PRESIDENCIA DA REPUBLICA
Secretaria de Administração
Diretoria de Recursos Logísticos
Coordenação-Geral de Licitação e Contrato
At. Pregoeiro Sr. Guilherme Paiva Silva
BRASILIA – DF

Ref.: PREGÃO ELETRONICO Nº 008/2015-CM
RESPOSTA OFICIO Nº 087/2015/LICITAÇÃO/COLIC/DILOG de 24/12/2015

Item 30 do Anexo I do Edital:

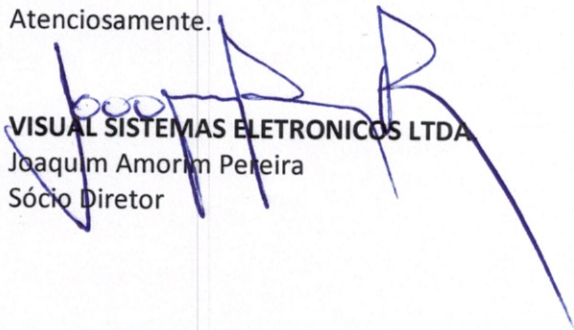
“Deve ser responsável por toda a integridade sistêmica, capaz de monitorar todos os componentes e alertar o administrador quando da ocorrência de falhas.”

O software ofertado pela Visual é responsável pela integridade sistêmica e possui todos os recursos para monitorar todos os componentes e alertar o administrador em caso de eventual ocorrência de falhas.

Este recurso é plenamente disponibilizado de forma integrada com o Sistema Operacional Windows, através da ferramenta “Visualizador de Eventos” com a configuração do “Modo de exibição personalizado”.
